BIULETYN OBSŁUGOWY Nr BO-23/2016 MDM-1 FOX

NAZWA-TYP/MODEL:	MDM-1 FOX
SERIA / NUMER:	Wszystkie szybowce typu MDM-1 FOX, w wersji: MDM-1 FOX, MDM-1P FOX-P, MDM-1M FOX, wymiana drążka sterowego przy siedzeniu przednim, <i>modyfikacja opisana w niniejszym Biuletynie stanowi</i> <i>Alternatywny Środek Spełnienia wymagań Dyrektywy Zdatości</i> <i>EASA Nr 2015-0182-E</i>
DOTYCZY:	
TERMIN REALIZACJI:	wg uznania użytkownika, proponowane podczas przeglądu dorocznego/ po 100 godzinach

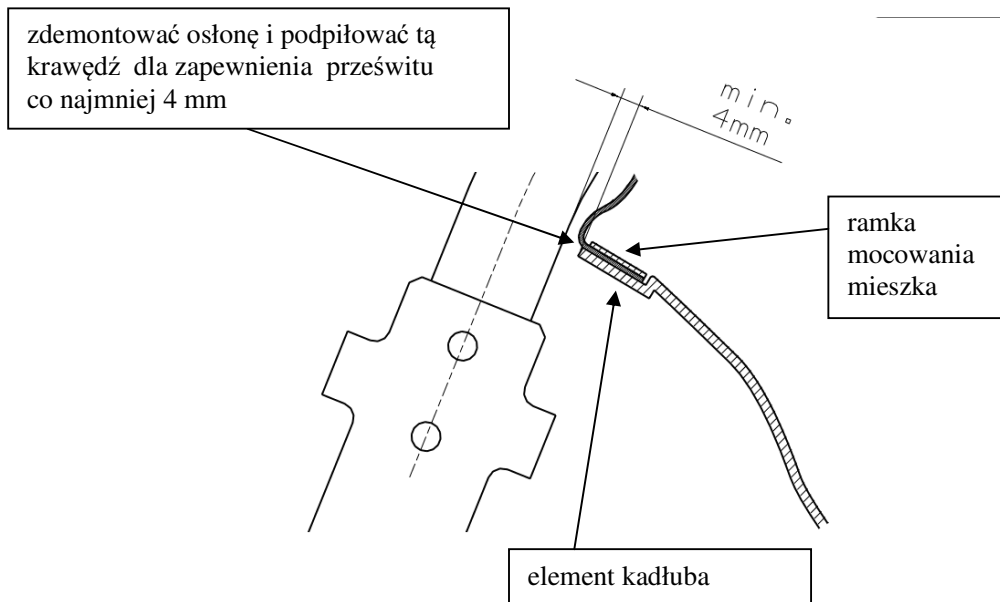
Nowy projekt rurki drążka sterowego, zdefiniowany przez Rys. Nr B2-10.25.01_rev2, zmienia materiał oraz geometrię elementu.

Dla zidentyfikowanego scenariusza uszkodzenia, w którym pęknięcie zainicjowane uderzeniem bocznej powierzchni rurki o sąsiadujące elementy w kadłubie (bądź nieautoryzowaną naprawą) następnie pod wpływem zmiennych obciążeń powiększa się do rozmiaru krytycznego i prowadzi do przełamania elementu, szczególnie istotna jest zmiana materiału na stal 30HGSA o doraźnej wytrzymałości $R_m \sim 900$ MPa oraz odporności na pęknięcie $KIC \sim 50$ MPa \cdot m^{1/2}, obydwa parametry co najmniej 2-krotnie wyższe niż dla duralu stosowanego w oryginalnym projekcie.

Te parametry przy niezmienionym poziomie obciążeń elementu, podnosząc margines bezpieczeństwa względem wytrzymałości doraźnej materiału oraz powiększając odporność na pęknięcie, eliminują zagrożenie odnośną postacią uszkodzenia elementu i sprawiają, iż wymaganie powtarzalnej kontroli staje się nieuzasadnione.

- wymianę zabudowanej obecnie przy przednim siedzeniu duralowej rurki drążka sterowego na stalową – szczegóły patrz pkt 3. PROCEDURA, poz. 1.
- sprawdzenie prześwitu pomiędzy rurą drążka sterowego a obramowaniem miski siedzeniowej i ramką mocowania mieszka, oraz doprowadzenie go do stanu zgodnego z projektem typu – szczegóły patrz pkt 3. PROCEDURA, poz. 2.
